Asunto: Remodelación de los espacios de Termofluidos I y II.

ADECUACIÓN FISICA DE I TERMOFLUIDOS I Y II - EDIF

PROPUESTA DE MOBILIARIO
TERMOFLUIDOS I

PROPUESTA DE MOBILIARIO
TERMOFLUIDOS II

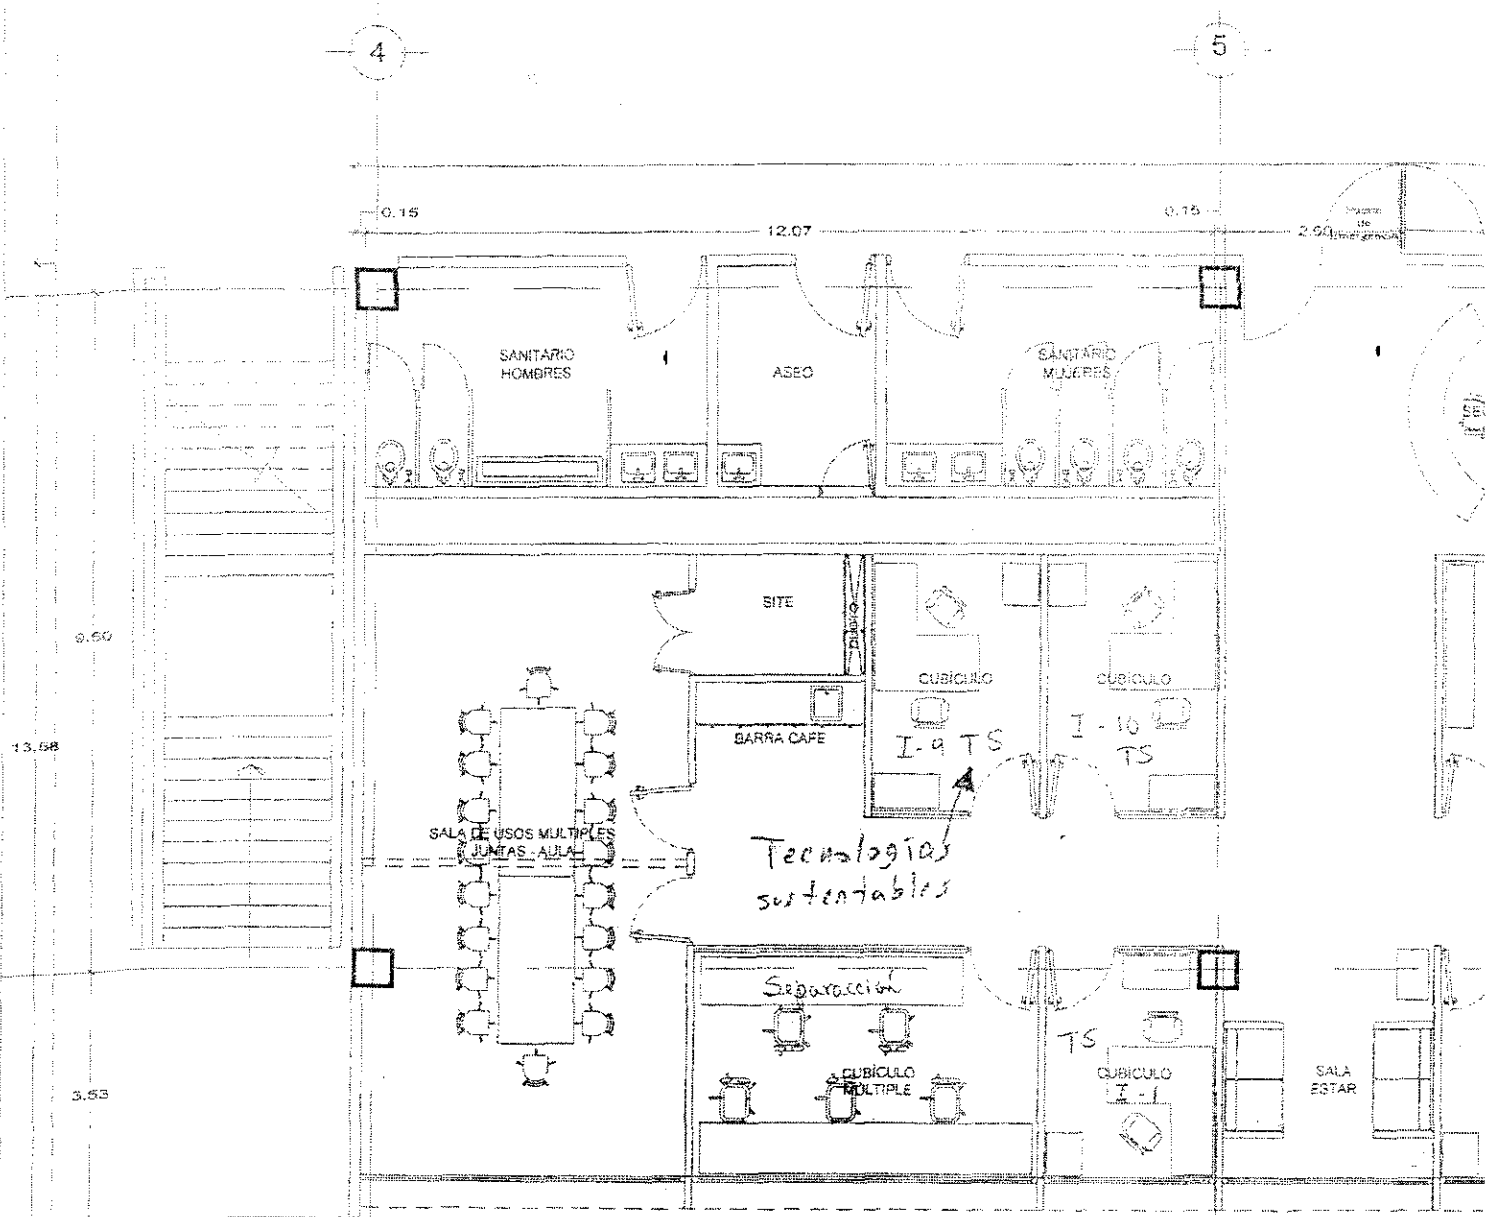
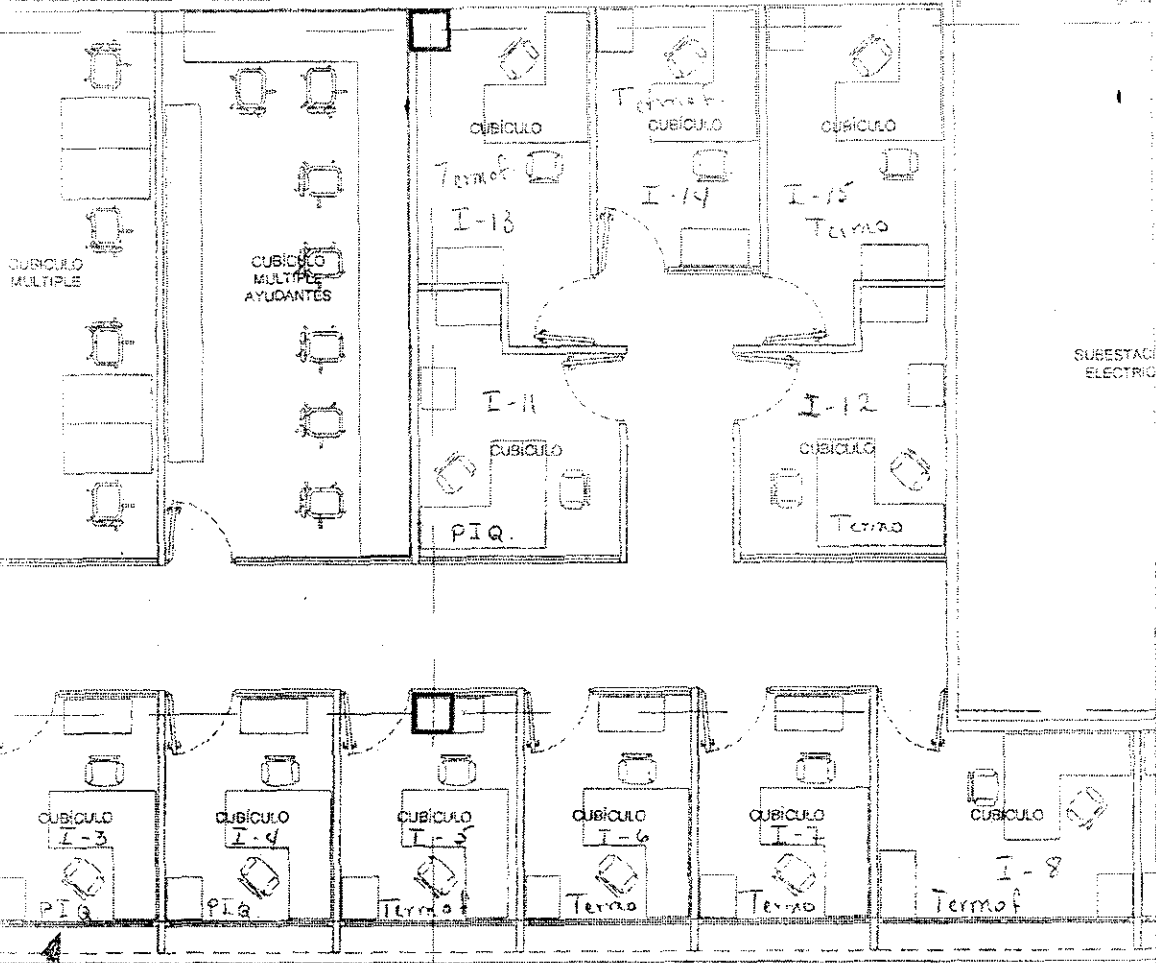
El 16 diciembre de 2015, Usted dio a conocer oficialmente a los jefes de área del Departamento de Energía el proyecto de remodelación para los espacios denominados Termofluidos I y II (TI y TII). En dicha reunión usted entregó un plano en el que se mostraba como quedaría la distribución de los espacios, en particular la asignación de los cubículos a las distintas áreas, e incluso a profesores específicos, entre los que se encuentra una profesora de contratación temporal (se anexa la propuesta recibida).

1. No se fundamentó de manera convincente la necesidad de dicha remodelación, por lo cual nos resulta inaceptable discutir cualquier proyecto arquitectónico que apunte a modificar nuestros espacios de trabajo.
2. Estamos seguros de que la distribución actual de los espacios denominados Termofluidos I y II es plenamente funcional y que satisface apropiadamente las necesidades para las que está destinada.

TOTAL DE CUBICULO
ESTADO ACTUAL: 25
PROPUESTA: 16

3. Reiteramos nuestra propuesta de que los recursos que se tienen destinados para esa remodelación (\$ 1'800'000.00 m.n.), se destinen a mejorar la infraestructura y equipamiento de los laboratorios y talleres del Departamento de Energía, así como el mobiliario y equipo de proyección para las salas APRO y PECERA.

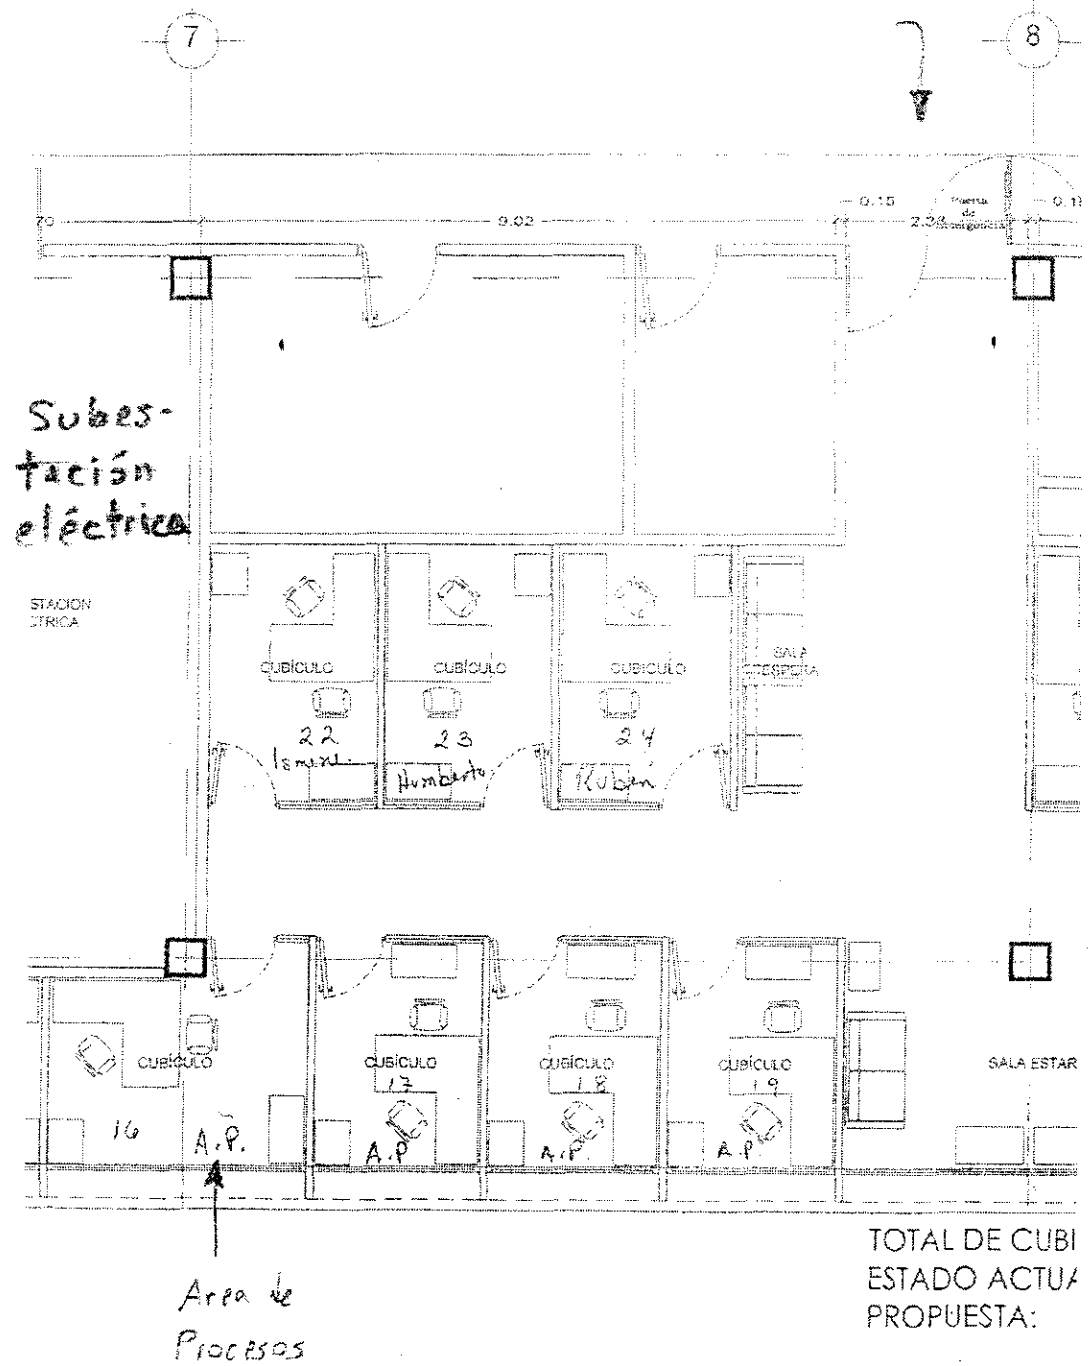
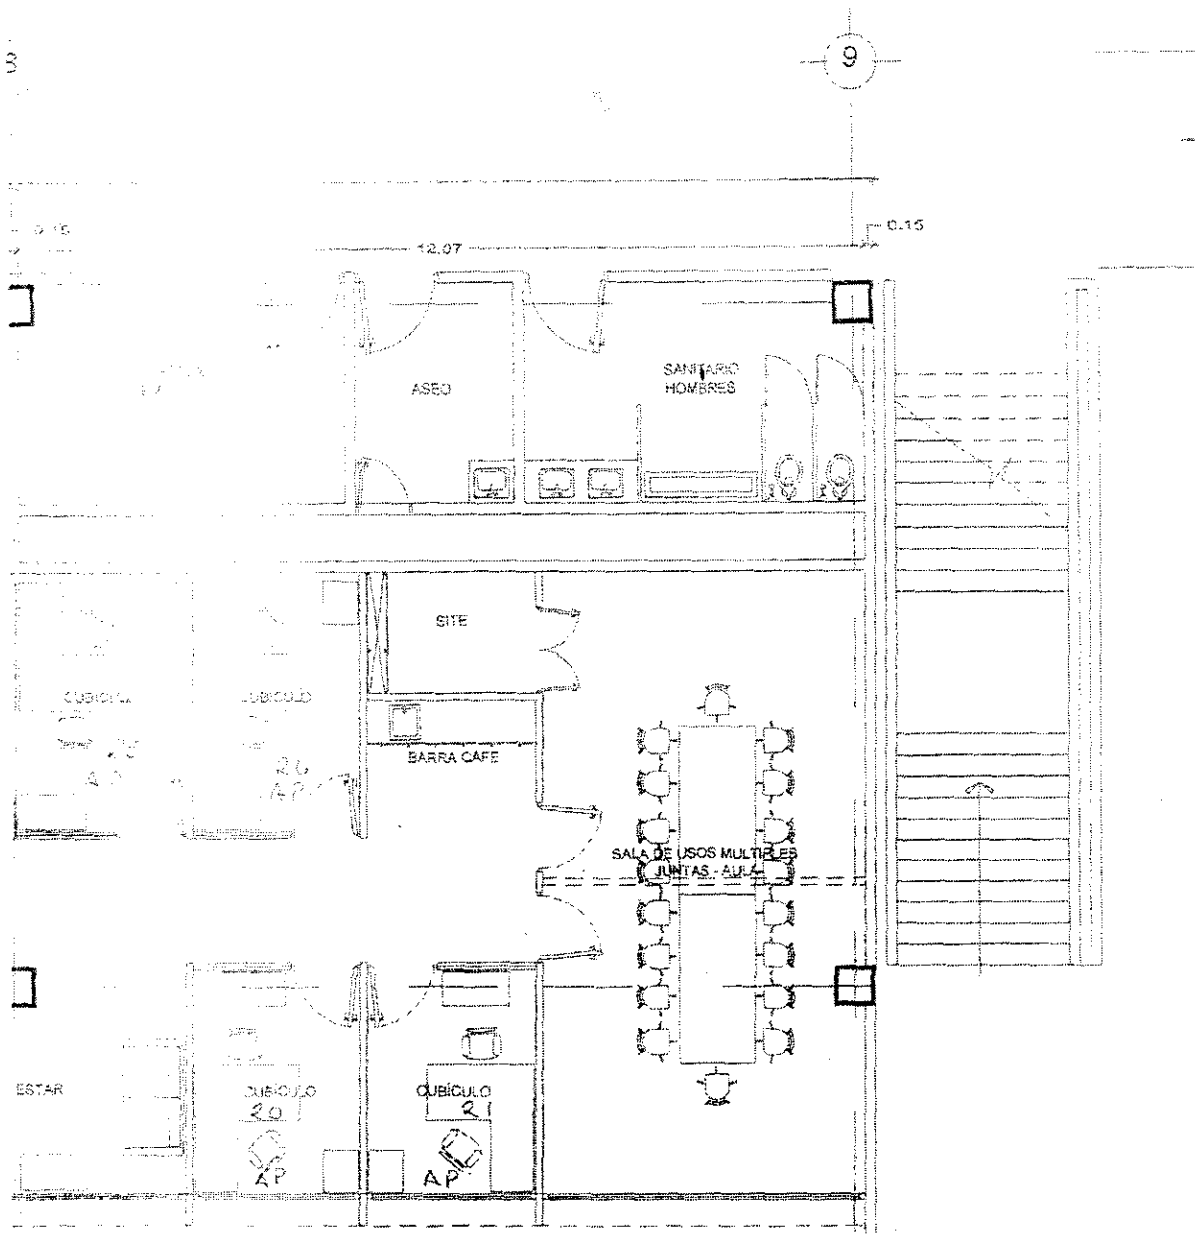
CUBICULOS
ACTUAL: 12
: 11
